<p>نگهداشت و افزایش تولید میدان نفتی بینک سطح الارض</p> <p>احداث ردیف تراکم گاز در ایستگاه جمع آوری بینک</p>								
شماره پیمان: 053 – 073 – 9184	PDMS Model Review Report (90%)							شماره صفحه : 1 از 13	
	پروژه	بسته کاری	صادر کننده	تسهیلات	رشته	نوع مدرک	سریال		نسخه
	BK	GCS	PEDCO	120	PI	RT	0005	D00

PDMS Model Review Report (90%)

This document presents all raised issues and made decisions during 90% model review session of

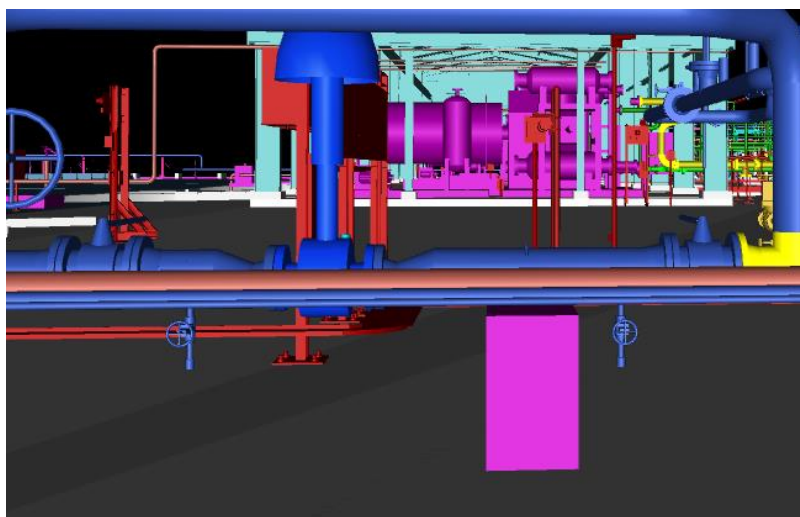
6.1 For better access to valves and psv flanges, Platforms shall be extended

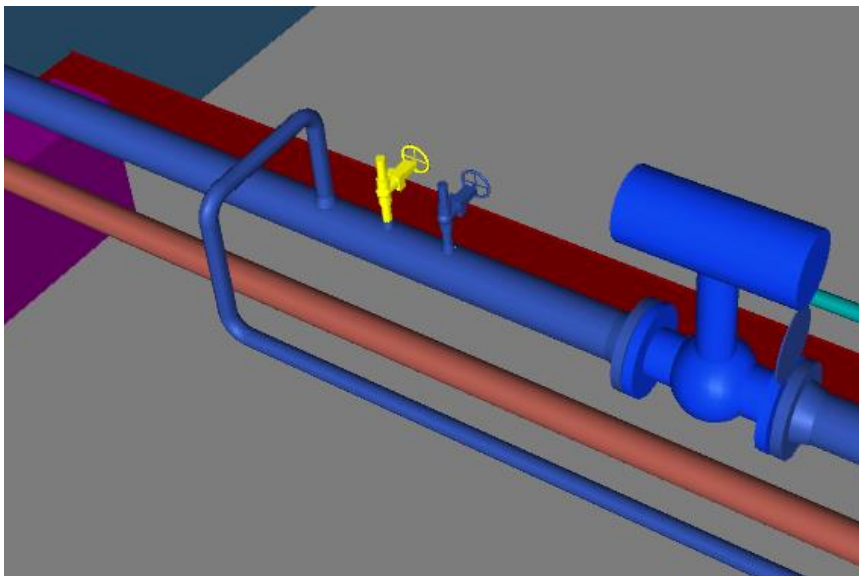
- 6.2** Hand wheel of manual valve which is located before FCV-2101 shall be rotated 180 degrees. (To have more distance of hand wheel from JB)

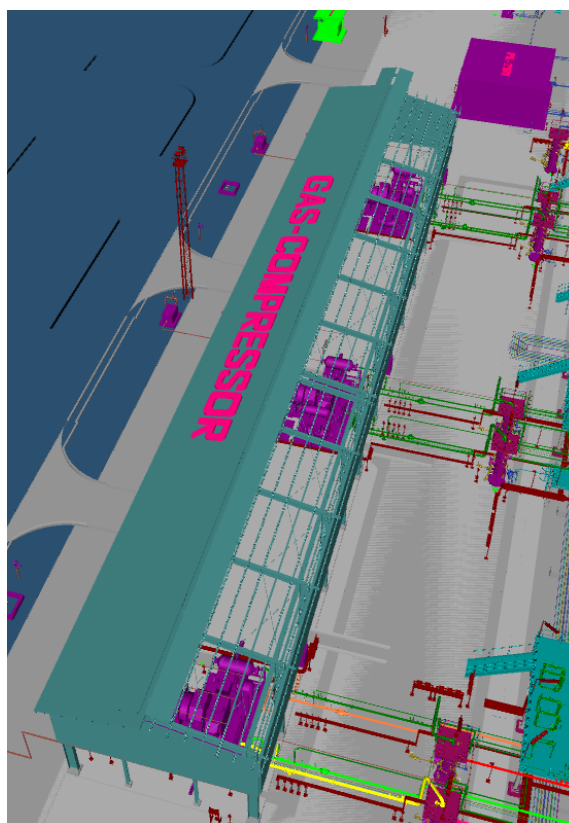
- 6.3** All drain valves shall be installed at elevation higher than the closed drain header

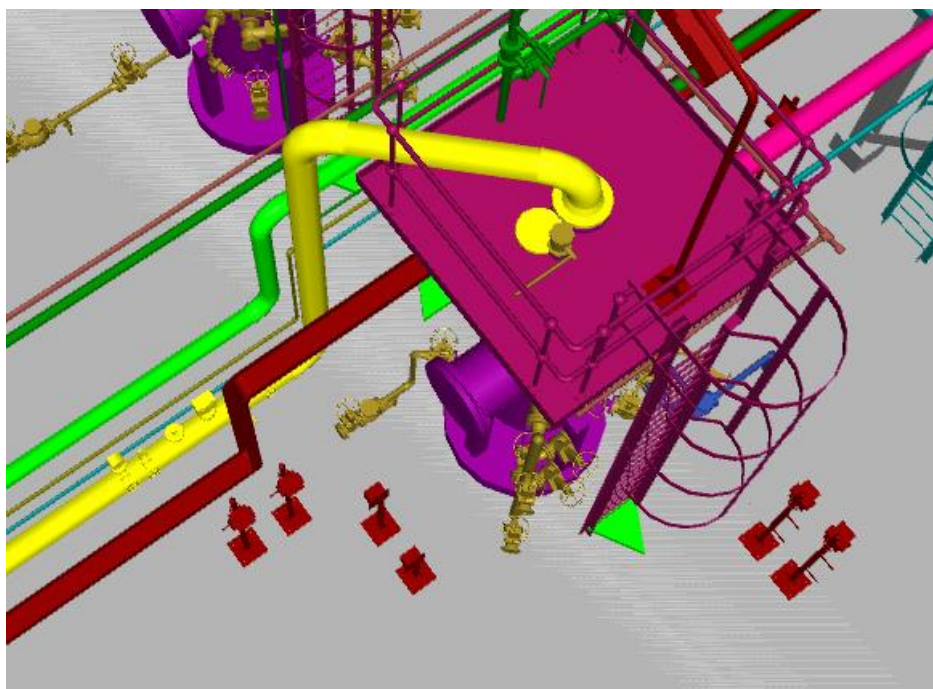
6.4 Details of sampling connection shall be illustrated in 3d model.

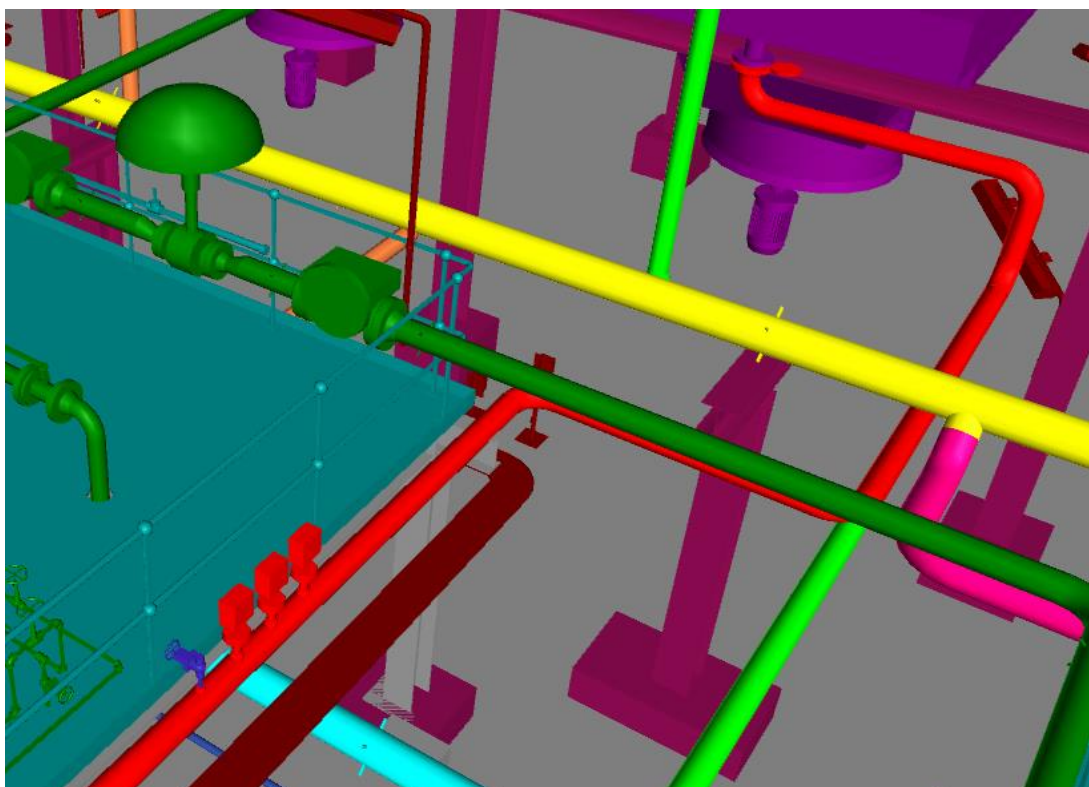
6.5 3D model of gas compressor package and dehydration package will be finalized after related 3d model meeting.

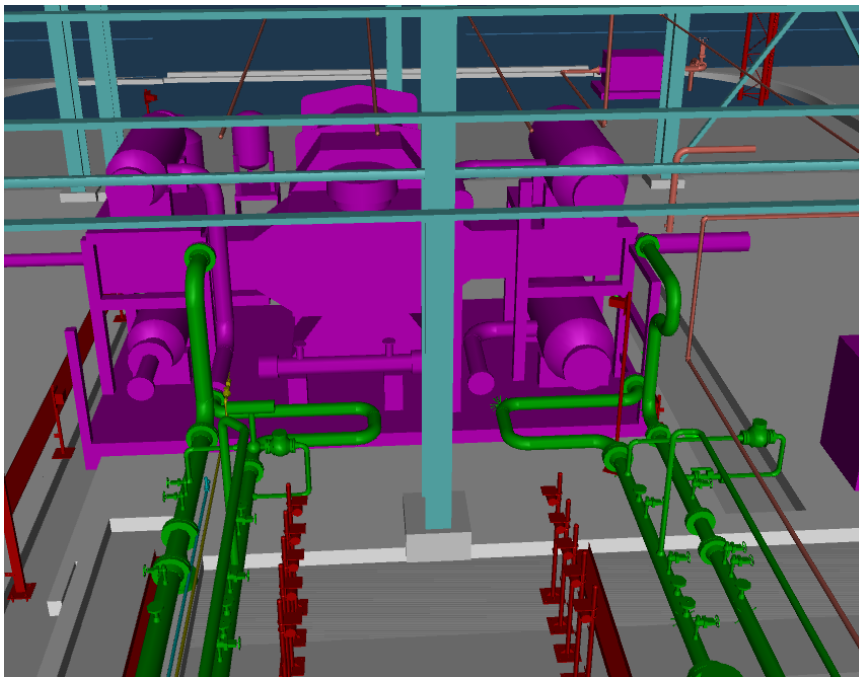
6.6 A Removable Spool shall be added on inlet line of V-2101 (A/B/C).

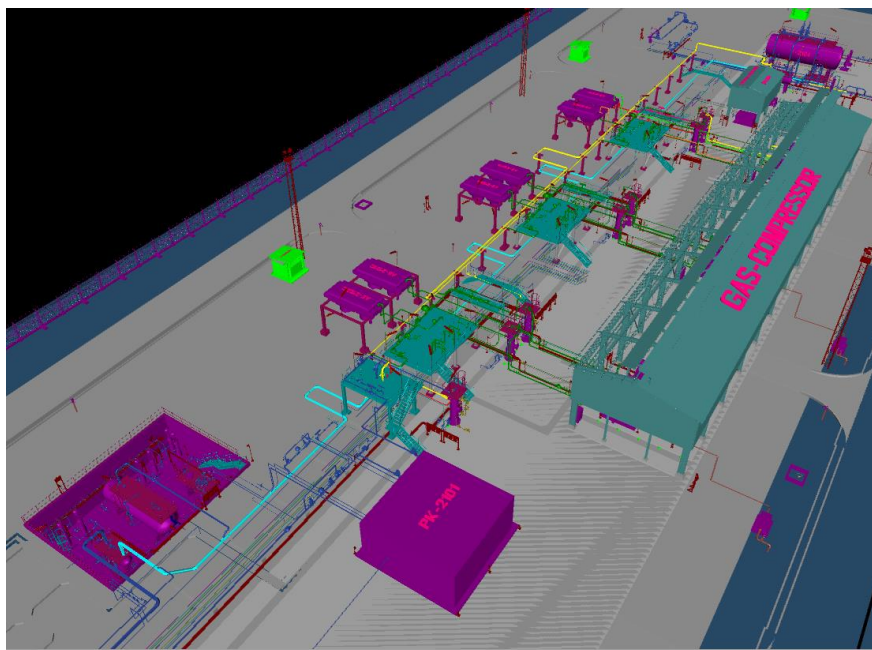
6.7 All instrument branch of gas cooler outlet line shall be moved to near of related platform.

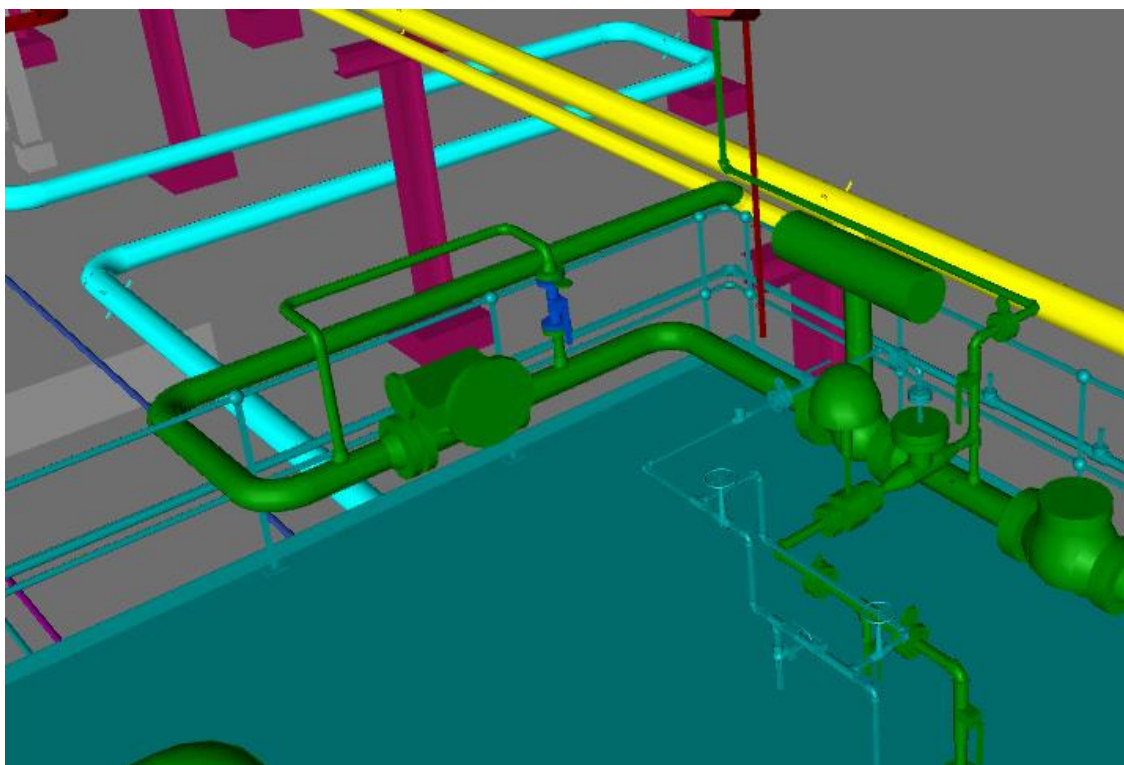
- 6.8** Client suggestion about removing of expansion loop which located on inlet line of gas compressors shall be checked.

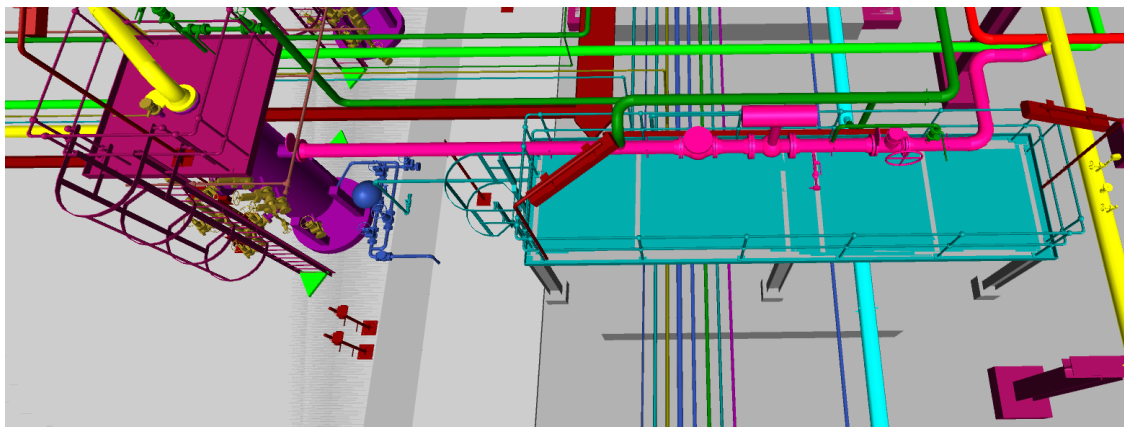
- 6.9** All hydrostatic test vent and drain shall be added to 3D model.

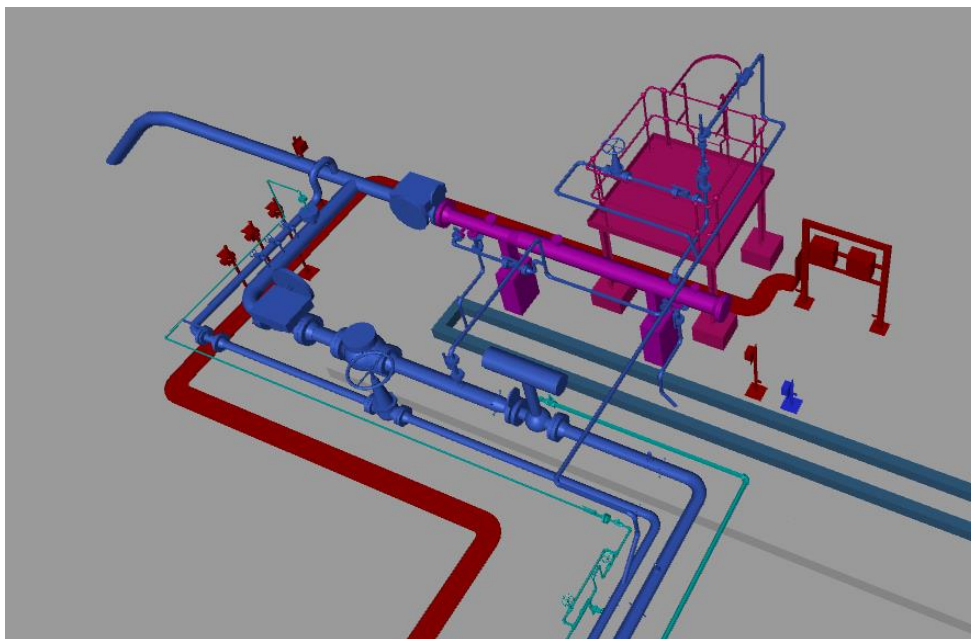
6.10 The requirement to have 2" manual valve on outlet line of gas cooler shall be checked

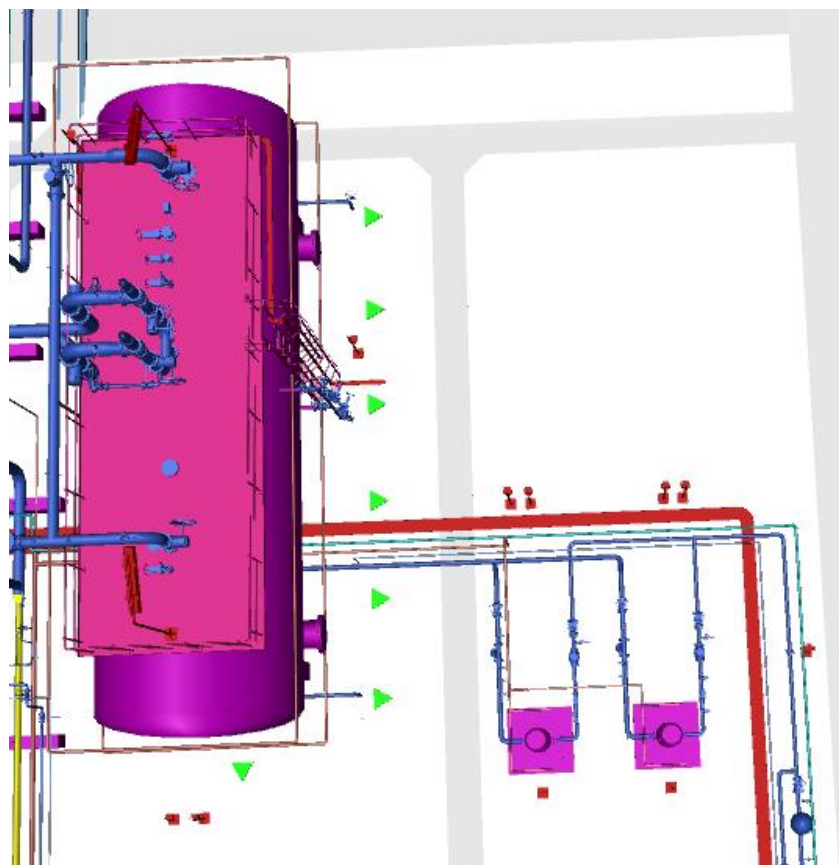
- 6.12** Location of FGD-6003 and TGD-6003 shall be revised and access area for PR-2002 shall be provided
